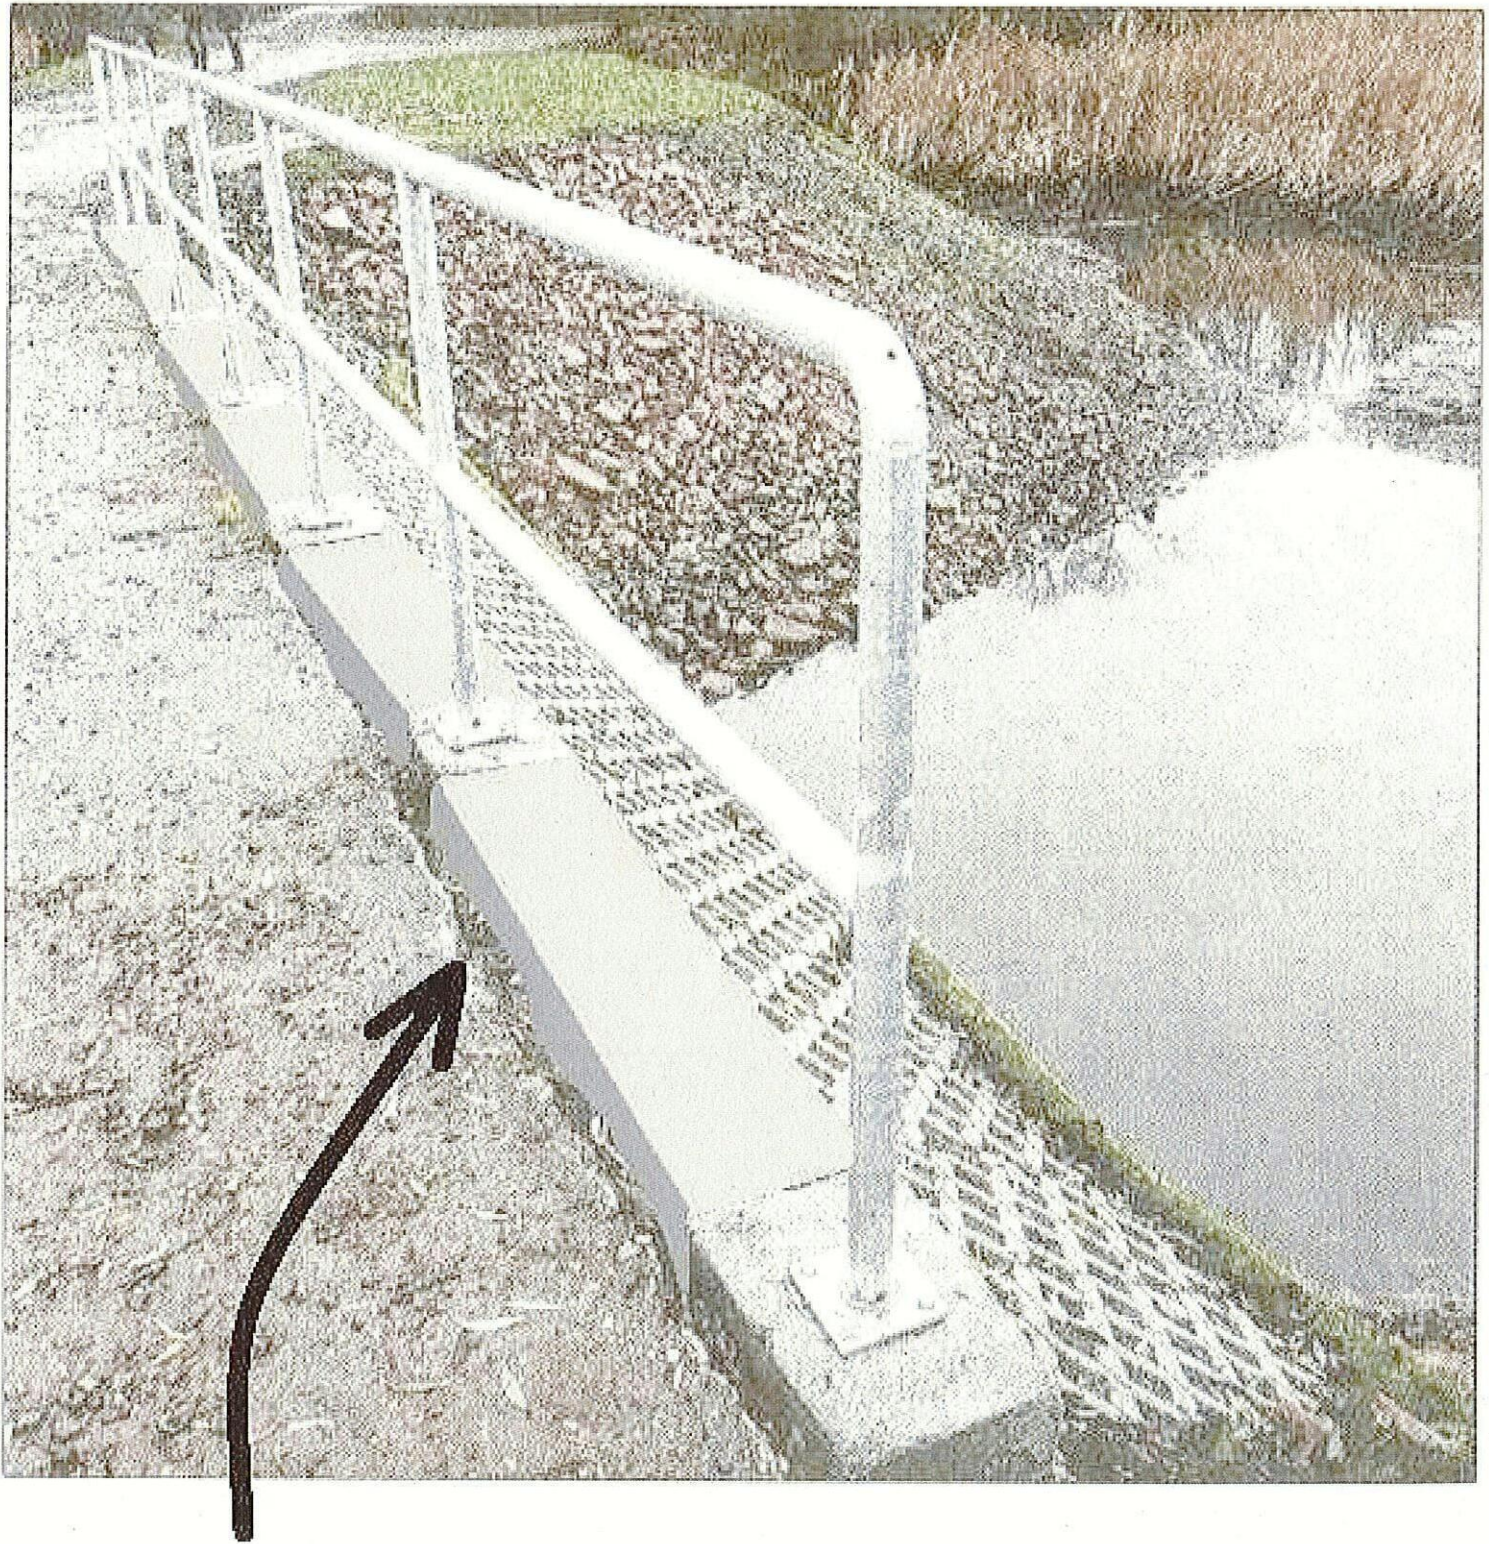
**Ergänzung eines durchgehenden
Betonbordes auf Höhe der Oberkante
der Geländer-Fundamentsockel, kein
"Durchrutschen"**
